契 約 締 結 通 知 書

1. 契約請求年月日	平成21年12月9日	08-6503-0009-01 09
2. 契約件名	平成21年度 耐震設計審査指針改訂に伴う既設プラントの津波解析(TOサイト)変更契約	
3. 契約金額 (増額分)	¥4,200,000	内:本体価格 ¥4,000,000 消費税額等 ¥200,000
4. 契約先	伊藤忠テクノソリューションズ株式会社	
5. 契約期間	(自) 平成21年8月18日 (至) 平成22年2月26日	
6. 変更契約年月日	平成21年12月24日	
7. 契約保証金	全額免除	
8. 支払条件	適正な支払請求書を受理した日の属する月の翌月末日まで払い	
9. 予算科目	0068P05 15	
10. その他	添付書類:

変更契約書

変 更 契 約 仕 様 書

図1 FB-2 断層の断層モデル

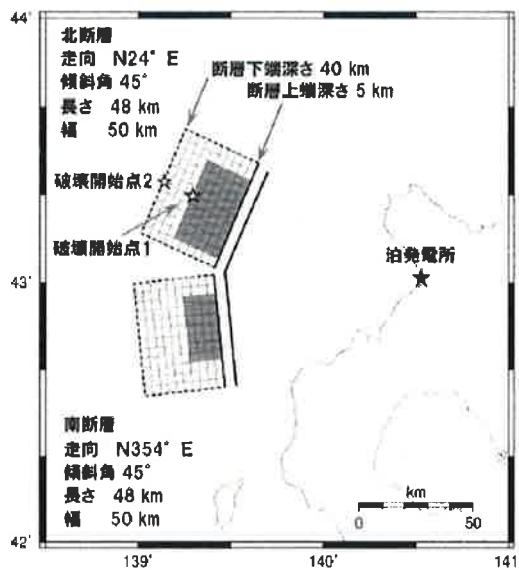
これらのコメントは、本作業の対象施設にも共通して考慮すべき事項である。すなわち、本作業では、図1に示すFB-2断層が対象施設の安全性に大きく影響する断層として挙げられる。このFB-2断層は、2つのセグメントに分割されるため、各セグメントから発生する津波を個々に評価し、津波水位の位相の重なり具合を評価しておく必要がある。
